第6章 DPR の概略設計レビュー

本調査では、CPRR 建設事業に対して円借款を供与する妥当性を確認するため、詳細事業計画 (DPR) で検討された既存設計に対するレビューを行う。

図 6.4.18 橋梁断面図 (ROB101)

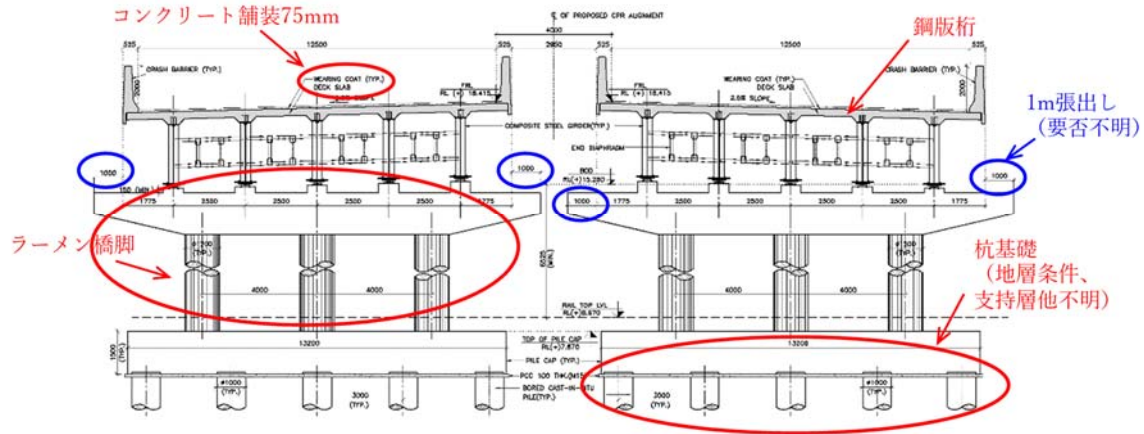
なお、下部工の梁における、上部工地覆端部からの 1.0m の張出延長については、DPR に計画思想が記載されておらず、設定方針が不明であった。

図 6.4.20 Plan&Profile に示される VUP

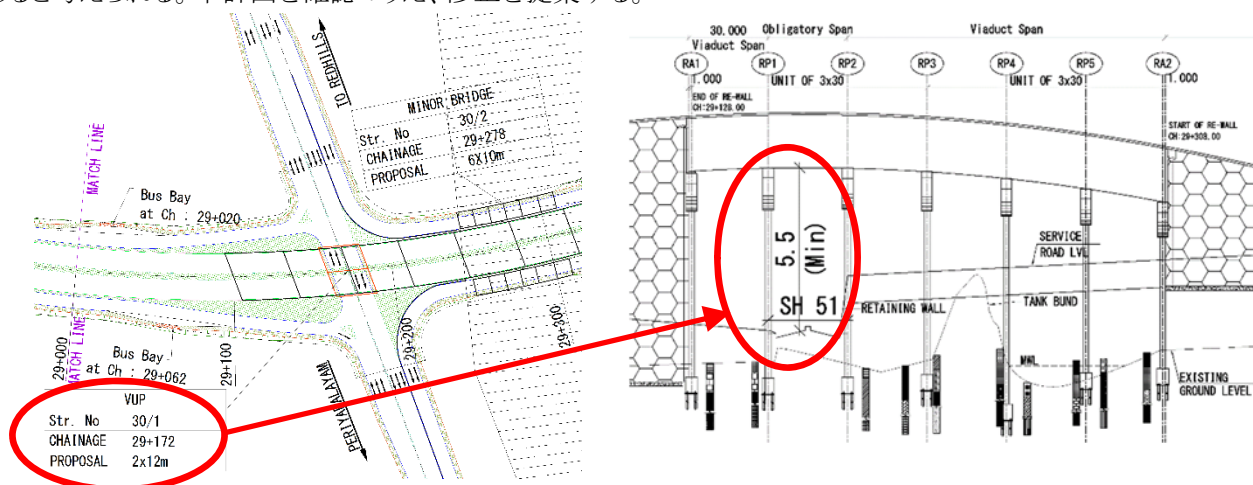
Plan&Profile に記載されている VUP (Str.30/1) には MJB が計画されており、本箇所の VUP は不要であると考えられる。本計画を確認のうえ、修正を提案する。
